重庆市建设工程消防设计问题答复 (2026 年 3 月版) (征求意见稿)

1 建筑专业问题答复·····	4~38
(编号: 20260105-建筑-0001~0009、20260202-建筑-0001~0002)	
2 结构专业问题答复·····	39~42
(编号: 20260106-结构-0001、20260203-结构-0001)	
3 给排水专业问题答复·····	43~49
(编号: 20260107-给排水-0001、20260204-给排水-0001)	
4 电气专业问题答复·····	50~57
(编号: 20260108-电气-0001~0004、20260205-电气-0001)	
5 暖通专业问题答复·····	58~64
(编号: 20260109-暖通-0001、20260206-暖通-0001~0002)

图 1 建筑平面图

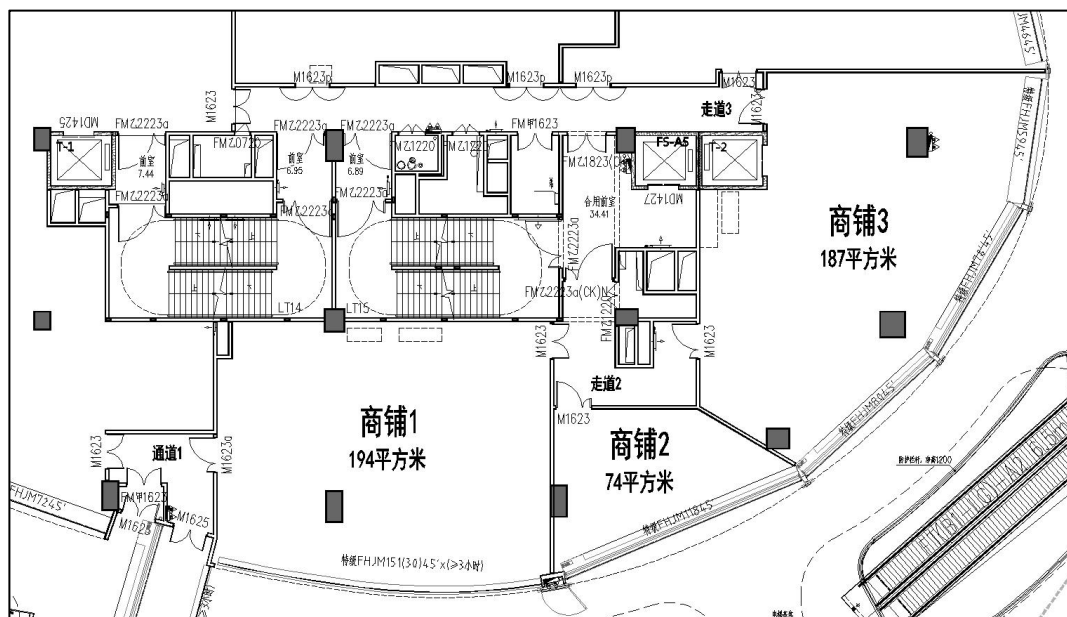
请问：下图中的商铺 1 分别朝向通道 1 和走道 2 疏散。商铺 2 面积小于 120 m²，仅设置一个疏散门，朝走道 2 疏散。商铺 3 分别朝走道 2 和走道 3 疏散。走道 2 仅有一个疏散路径朝合用前室疏散。请问商铺 2 和走道 2 是否满足仅设置一个方向的疏散路径的条件？

《建筑防火通用规范》GB 55037-2022 第 7.1.2 条“建筑中的疏散出口应分散布置，房间疏散门应直接通向安全出口，不应经过其他房间。疏散出口的宽度和数量应满足人员安全疏散的要求。各层疏散楼梯的净宽度应符合下列规定”；《建筑设计防火规范》GB 50016-2014（2018 年版）第 5.5.8 条“公共建筑内每个防火分区或一个防火分区的每个楼层，其安全出口的数量应经计算确定，且不应少于 2 个。设置 1 个安全出口或 1 部疏散楼梯的公共建筑应符合下列条件之一”。

问题中商铺 2 和走道 2 的安全出口数量只有一个，安全出口数量不满足上述规范要求。问题中提及的“仅设置一个方向的疏散路径”指的是疏散通道的形式（尽端或袋形走道），不是指安全出口数量。

现状地形间距关系图

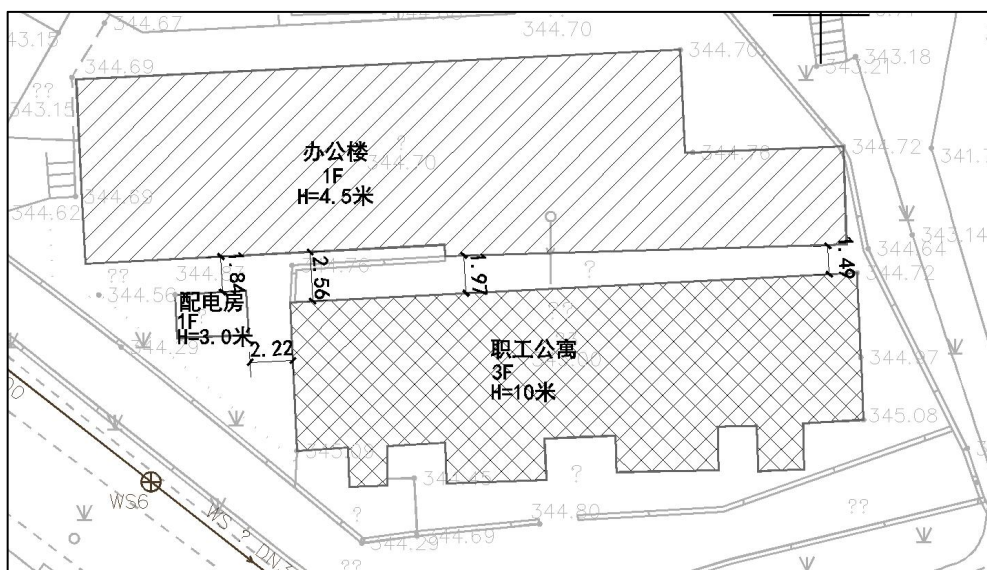
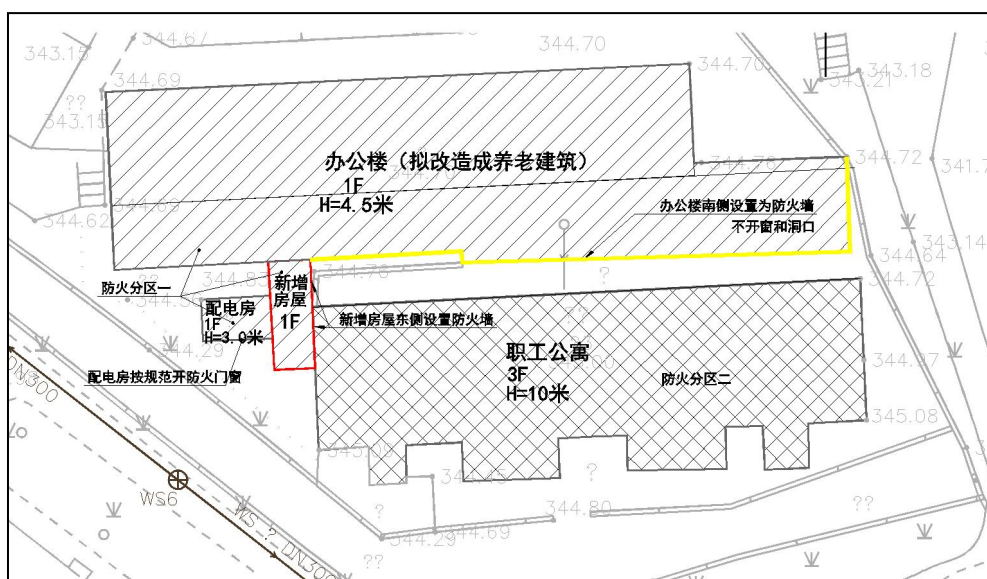
如下图所示，一个地块内有三个老旧建筑，办公楼（后期拟改造成养老建筑）为一层，建筑高度 4.5 米；职工公寓为三层，建筑高度 10 米；配电房为一层，建筑高度 3 米，相互之间防火间距不满足防火规范要求，现场照片详见附件 1。

为解决防火间距不满足规范的问题，能否通过在三个原有建筑之间新建 1 层建筑把三个原有建筑连在一起，消防上整体认定为一栋楼，按两个防火分区（分区示意图见下图）进行消防设计，防火分区一内转角凹槽内的外墙为不开设门窗洞口的防火墙，整改方案能否认定满足《建筑设计防火规范》GB 50016-2014（2018 年版）6.1.4 条及相应条文图示的要求，整改方案如下图所示：

当几栋不同使用功能的建筑可组合建造且通过规划许可时，可改造为一栋建筑，改造建筑的各项防火设计应满足现行规范相关要求。

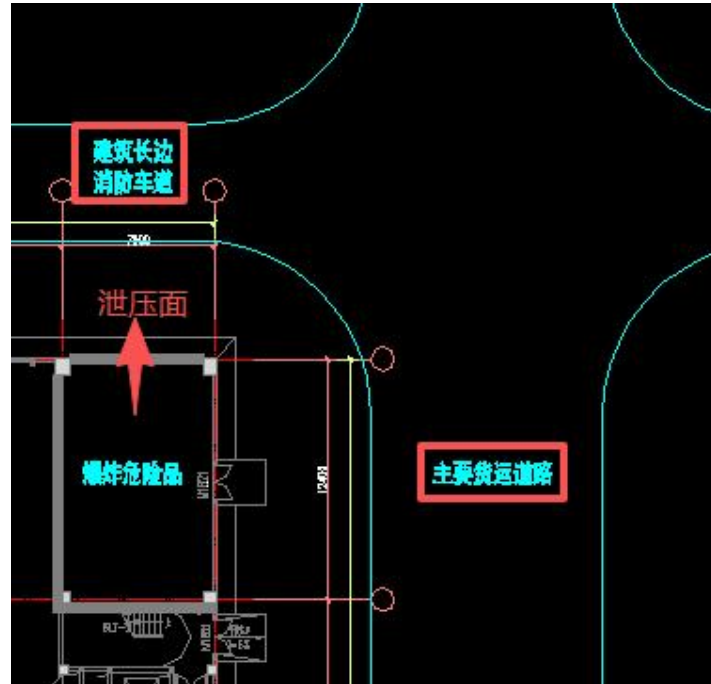
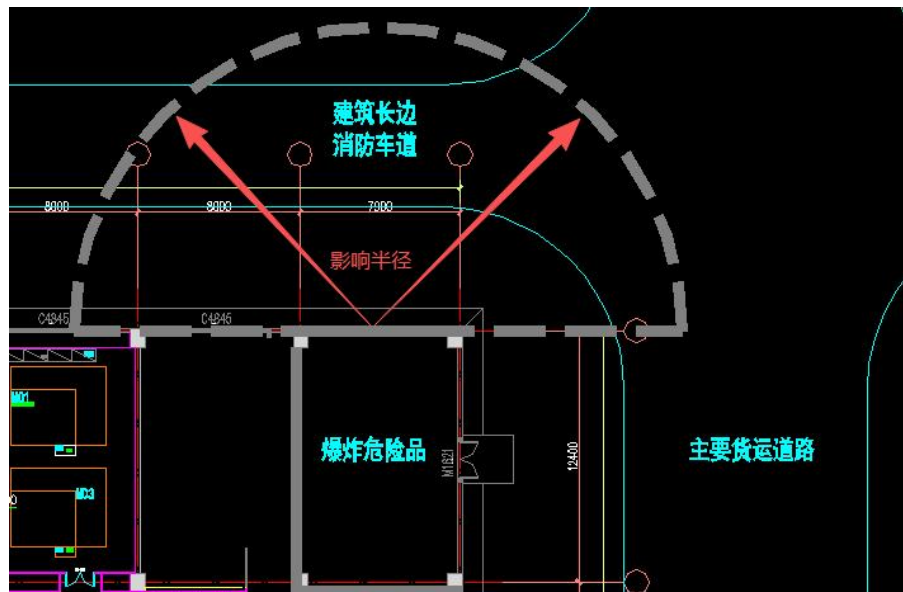
问题 1：电子工业洁净厂房规范有明文规定，有爆炸危险性的房间不得与疏散安全口（楼梯间）贴邻。但防火规范对此没有提出明确要求，且图集 GB18J811-1《建筑设计防火规范图示》第 3.6.10 条中显示楼梯与有爆炸危险的区域贴邻，是否除上述有明确规定的专项规范外，其他厂房有爆炸危险性的房间可以与楼梯间、走道等疏散安全出口贴邻？

问题 2：主要交通道路是否仅指图示东侧货运道路，建筑北侧长边设置的消防车道平时有小车行驶是否会被认为是主要交通道路？如果不被定义为主要交通道路，这条路侧能不能设置小车停车位？

问题 3：泄压面的爆炸影响范围有没有相关规定？需要距离泄压面多远的距离可以停车或者摆放室外设备。

问题 4：如果爆炸危险房间北侧和东侧均为外墙，房间所需泄压面积只需北侧外墙设为泄压墙即可满足，东侧外墙是否需要做成抗爆墙，还是仅普通砖墙即可？

问题 1：电子工业洁净厂房内有爆炸危险性的房间与疏散安全口（楼梯间）的位置关系应执行《电子工业洁净厂房设计规范》GB 50472-2008 的相关规定。

爆炸危险区域内设置的楼梯间、室外楼梯或有爆炸危险区域与相邻区域连通处的设计应执行《建筑设计防火规范》GB 50016-2014（2018 年版）第 3.6.10 条的相关规定。

工业、民用建筑内有爆炸危险性的房间或场所应执行《建筑防火通用规范》GB 55037-2022、《建筑设计防火规范》GB 50016-2014（2018 年版）的相关规定。

问题 2：《建筑防火通用规范》GB 55037-2022、《建筑设计防火规范》GB 50016-2014（2018 年版）未对厂区内主要、次要道路做规定或名词解释，路侧是否能设置小车停车位与主要、次要道路无关。

问题 3：《建筑防火通用规范》GB 55037-2022、《建筑设计防火规范》GB 50016-2014（2018 年版）未对泄压面的爆炸影响范围有明确规定，设计应根据相关资料或爆炸物参数进行判定。

问题 4：如图示爆炸危险房间（场所）与北侧和东侧的道路应满足间距要求。只需北侧外墙设为泄压面即可满足泄压要求，东侧外墙可不设为抗爆墙，但应注意爆炸时该墙对外的影响。

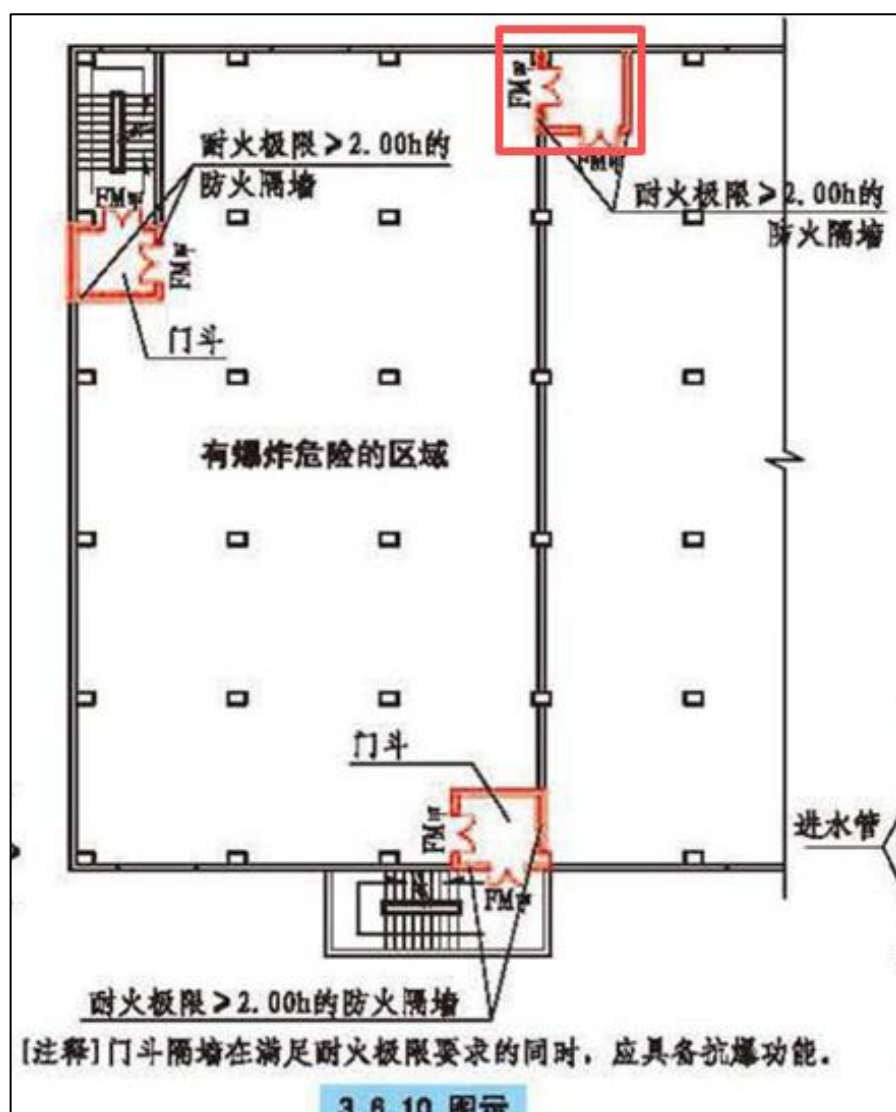
问题 1：规范建议把有爆炸危险的房间设置在建筑的最上一

层靠外墙的部位，按此理解，如果在多层厂房改造项目中，是否也可以设置在除顶层以外的楼层靠外墙部位。

问题 2：多层厂房（生产火灾危险性丙、丁、戊类）内的爆炸危险房间与其他非爆炸区域相连时，是否仅设置前室即可，不用直接通向疏散走道或者楼梯间疏散出口，房间内任一点至最近安全出口的直线距离还是按照多层厂房（生产火灾危险性丙、丁、戊类）来确定。

问题 3：门斗与爆炸危险区域相连的墙体是否需要设成抗爆墙，门是否要设成抗爆门。

问题 1：根据生产、工艺等需求有爆炸危险的房间可以设置在多层厂房除顶层以外的楼层靠外墙部位，但其防火、防爆泄压设计应满足相关规范要求。

问题 2：多层厂房（生产火灾危险性丙、丁、戊类）内设有爆炸危险房间时，厂房应根据规范相关规定确定其生产火灾危险性类别，并进行相应的防火设计。

爆炸危险房间与其他非爆炸区域相连方式应满足《建筑设计防火规范》GB 50016-2014（2018 年版）第 3.6.10 条的规定。

爆炸危险房间的防爆泄压设计应满足《建筑设计防火规范》GB 50016-2014（2018 年版）的相关规定。

问题 3：问题图示中爆炸危险区域内楼梯门斗与爆炸危险区域之间的墙体和门可不设置为抗爆墙和抗爆门，但其防火设计应满足规范要求。

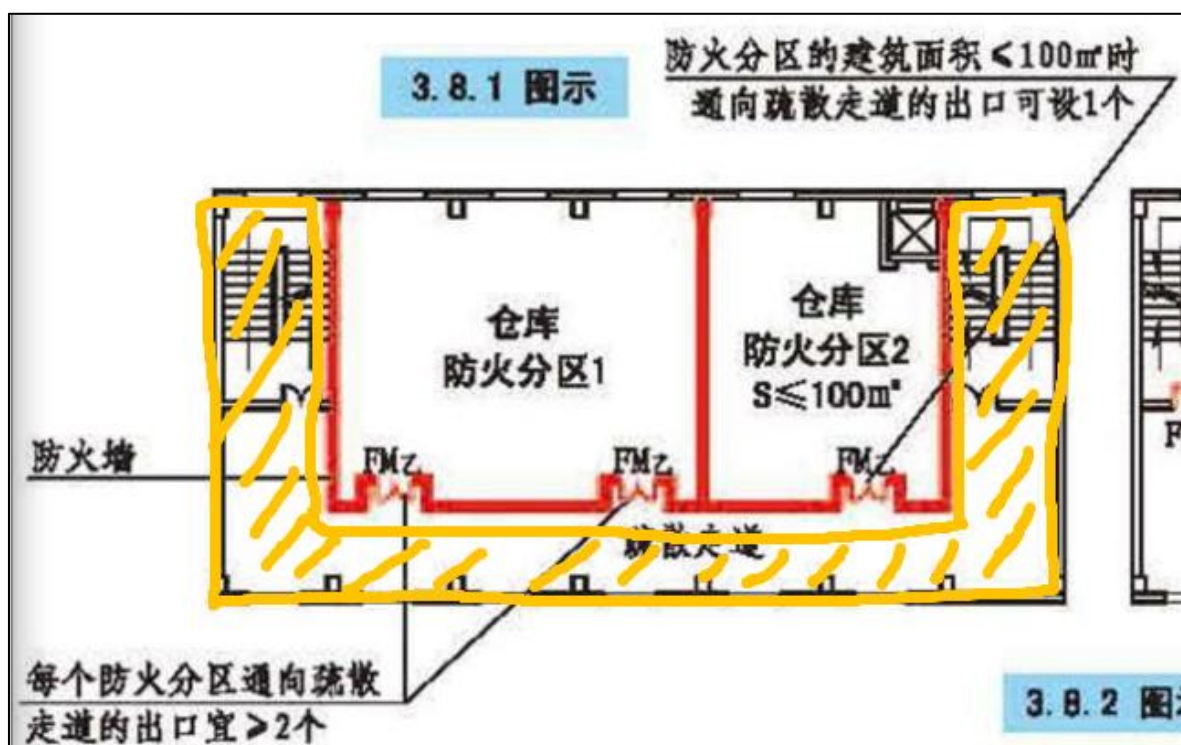
问题 1: 共用疏散走道、共用疏散楼梯间是否算作一个防火分区?

答: 问题图示中仓库共用的疏散走道、共用疏散楼梯间不算作一个防火分区。

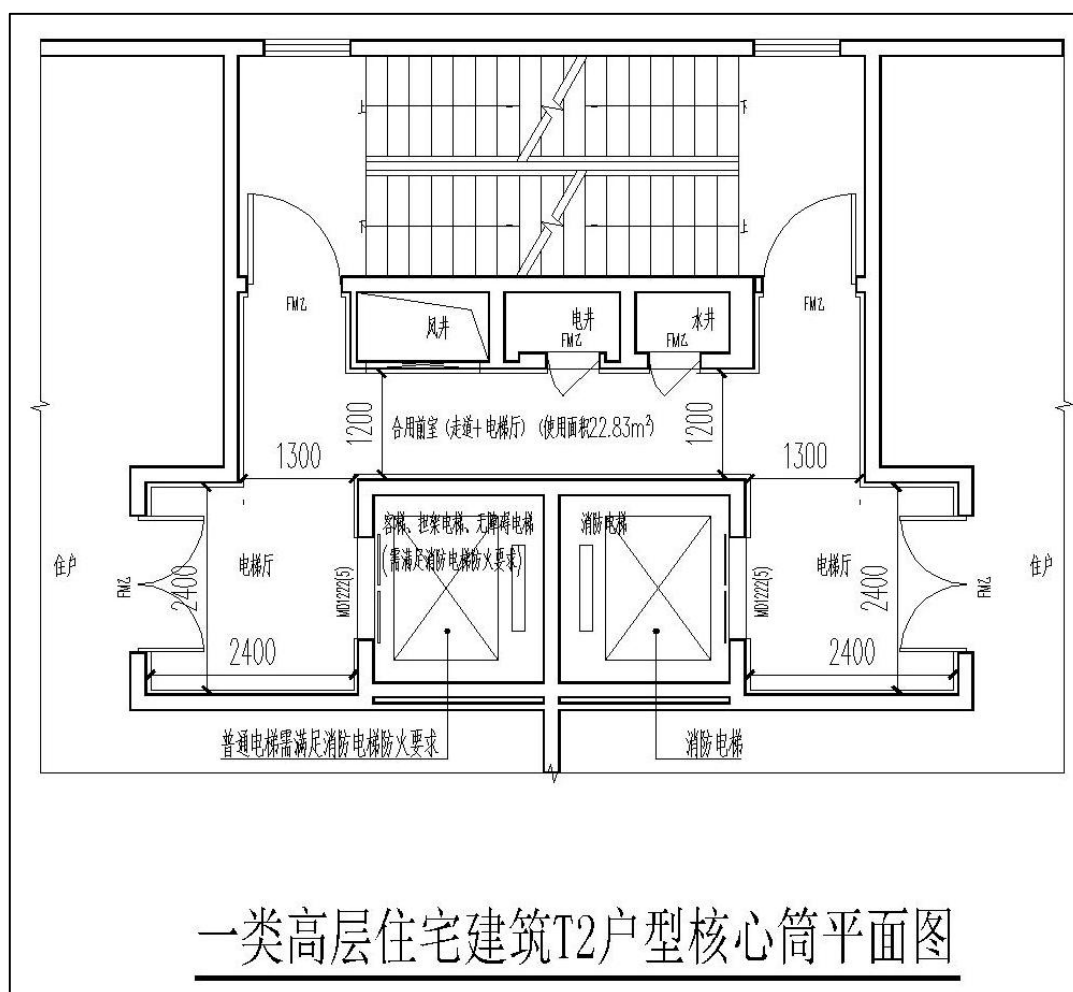
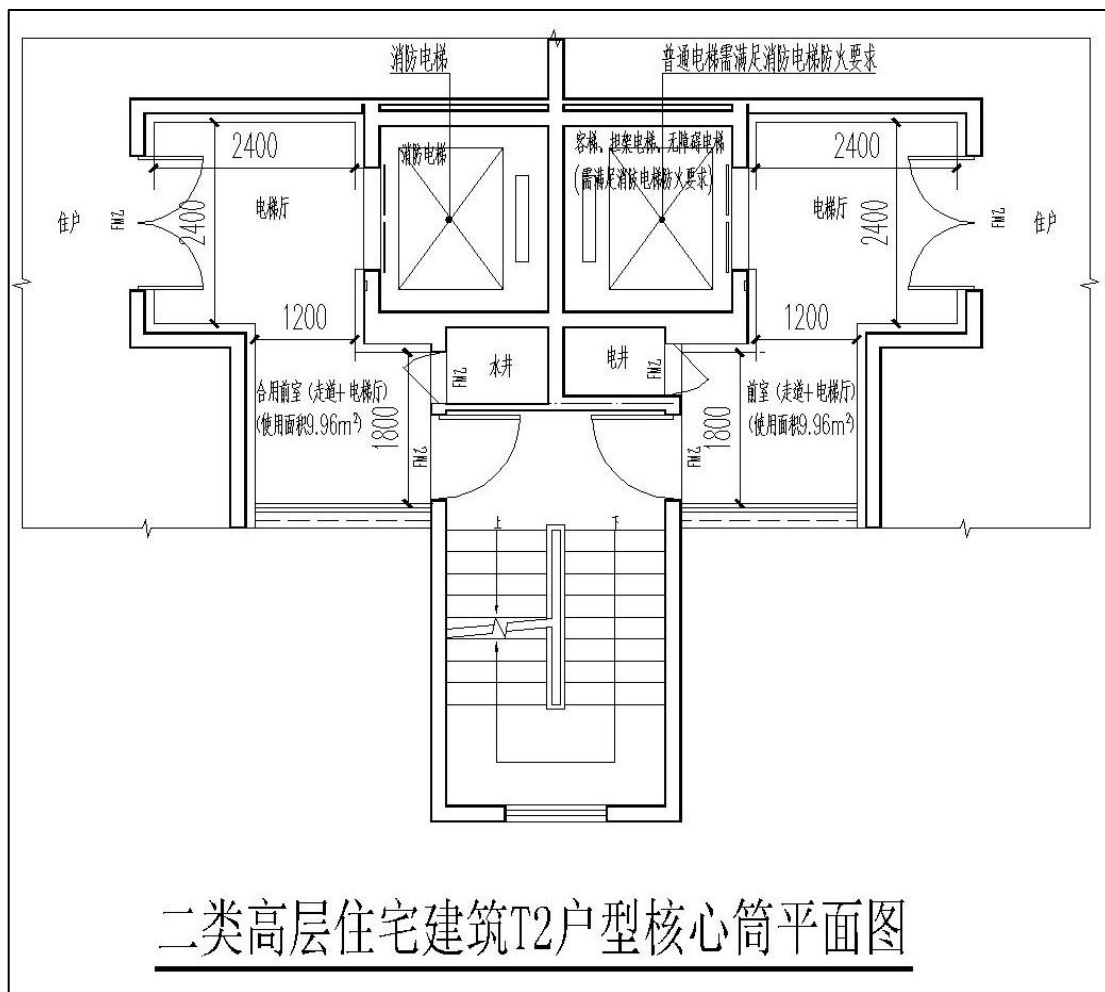
如下图所示，本项目 T2 户型的一类高层住宅建筑和二类高层住宅建筑的电梯采用分散设置，一类高层住宅建筑楼梯间的共用前室和消防电梯前室合用（三合一前室），前室包含电梯厅和电

梯厅至楼梯疏散通道，三合一前室净使用面积满足不小于 12 m^2 ，消防电梯在正对电梯部位的短边长度为 $2.4\text{m}\times 2.4\text{m}$ ；二类高层住宅建筑楼梯和消防电梯的共用前室包含电梯厅和电梯厅至楼梯的疏散通道，净使用面积满足不小于 6 m^2 ，消防电梯在正对电梯部位的短边长度为 $2.4\text{m}\times 2.4\text{m}$ ，通道净宽满足 1.2m 。

问题：针对一类高层住宅建筑三合一前室在满足短边不小于 2.4m 范围是否需要满足净使用面积不小于 12 m^2 和二类高层住宅建筑合用前室在满足短边不小于 2.4m 范围是否需要满足净使用面积 6 m^2 ，以及合用前室内的其他走道范围是否需要满足短边 2.4m 和此部分对应面积是否可以计入合用前室使用面积？

根据《建筑防火通用规范》GB 55037-2022 实施指南 2.2.8 条及实施要点第(3)条,问题两图示中消防电梯的电梯厅类似于设置的独立电梯厅(规范提倡尽量独立设置)且其短边尺寸不小于2.4米,问题中的消防电梯厅设置满足相关要求。

规范未对一类高层住宅建筑三合一前室在满足短边不小于2.4m范围需要满足净使用面积不小于12 m²、二类高层住宅建筑合用前室在满足短边不小于2.4m范围需要满足净使用面积6 m²以及合用前室内的其他走道需要满足短边2.4m做规定。

合用前室内各部分应计入合用前室使用面积。

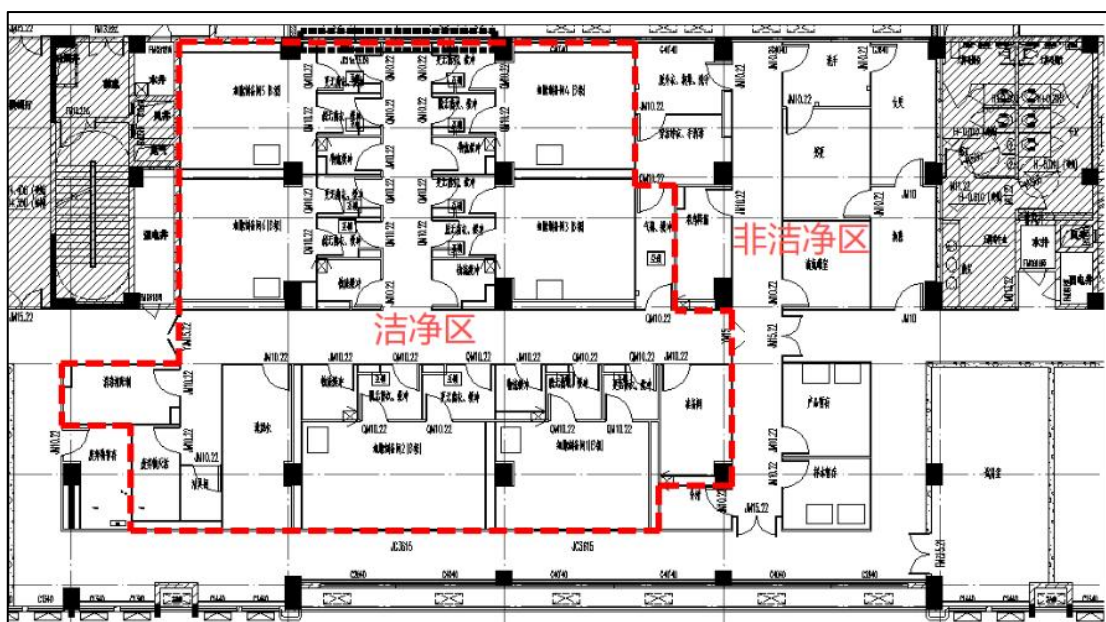
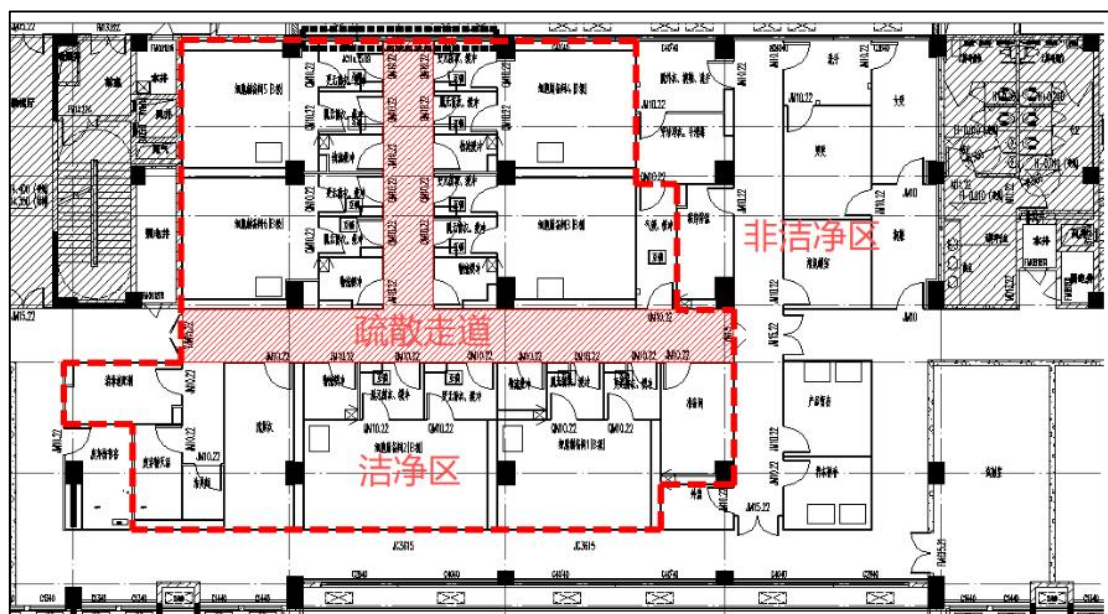
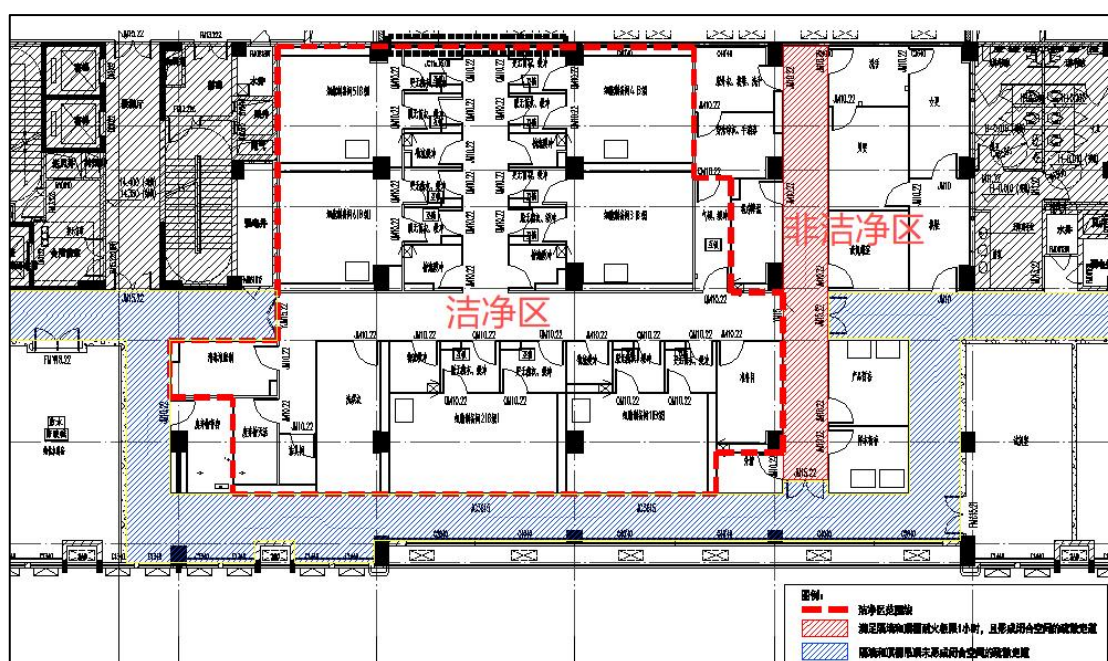
问题 1：实验室洁净区与非洁净区之间需按《洁净厂房设计规范》GB 50073-2013 第 5.2.5 条，设置不燃烧体隔断措施，该措施的隔墙能否不到结构板底或梁底，仅做到顶棚吊顶处，与顶棚形成满足耐火极限 1 小时的闭合空间？

问题 2：洁净区内部疏散走道可否按《医药工业洁净厂房设计标准》GB 50457-2019 第 8.2.4 条执行，疏散走道隔墙和顶棚满足耐火极限 1 小时，形成闭合空间，隔墙能否不到结构板底或梁

问题 3：洁净区范围外，疏散走道可否按《医药工业洁净厂房设计标准》GB 50457-2019 第 8.2.4 条执行，疏散走道隔墙和顶棚满足耐火极限 1 小时，形成了闭合空间，隔墙能否不到结构板底或梁底，仅做到顶棚吊顶处？隔墙和顶棚吊顶未形成闭合空间的疏散走道，隔墙均做到结构板底或梁底。

问题 1：实验室洁净区与非洁净区之间的不燃烧体隔断，应按《洁净厂房设计规范》GB 50073-2013 第 5.2.5 条的要求进行设计。

问题 2 和 3：一类高层公共建筑不能依据《医药工业洁净厂房设计标准》GB 50457-2019 进行设计。

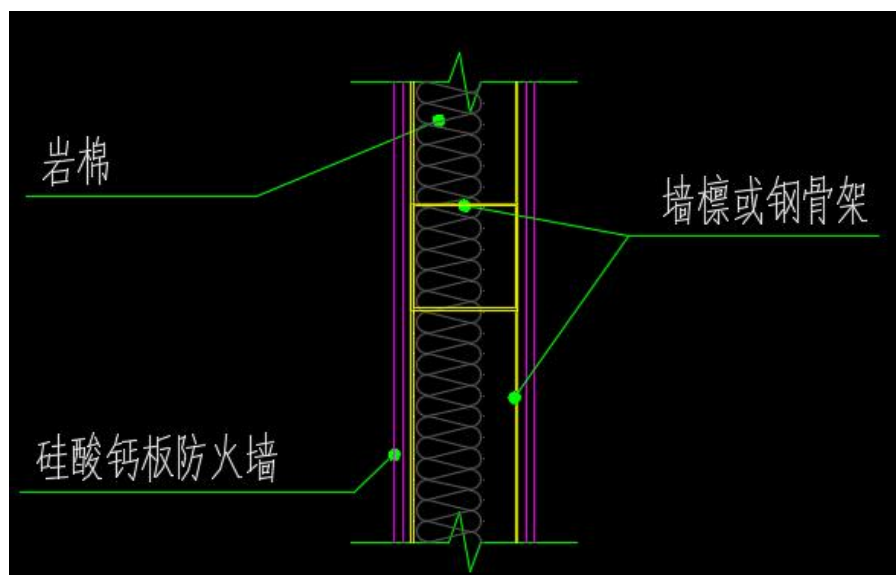
耐火极限 3.0h/4.0h 的钢龙骨硅酸钙板防火墙，墙体内部结构专业设置的钢骨架和墙檩是否需要涂刷防火涂料？如果墙体内部钢骨架无需涂刷防火涂料，硅酸钙板（或其他防火板）和填充岩棉的最小厚度是多少？如果墙体内部钢骨架需涂刷防火涂料，防火涂料需达到多少小时，硅酸钙板（或其他防火板）和填充岩棉的最小厚度是多少？

根据《建筑防火通用规范》GB 55037-2022 第 6.1.2 条，防火墙需具备较高的耐火极限、结构稳定性及抗火性能，应由不燃材料现浇或砌筑方式构筑，常见的有钢筋混凝土墙、砖墙、混凝土砌体墙等。轻质复合墙体其结构稳定性难以满足防火墙在两侧建筑结构垮塌或受侧压、侧拉作用时的性能要求，原则上不能作为防火墙使用。

钢龙骨硅酸钙板墙体作为常见的复合型轻质墙体，其结构稳定性应通过结构论证确定，其耐火极限应通过墙体整体检测确定。当作为防火墙时，应满足《建筑防火通用规范》GB 55037-2022 第 6.1.1 条、6.1.2 条的相关要求。
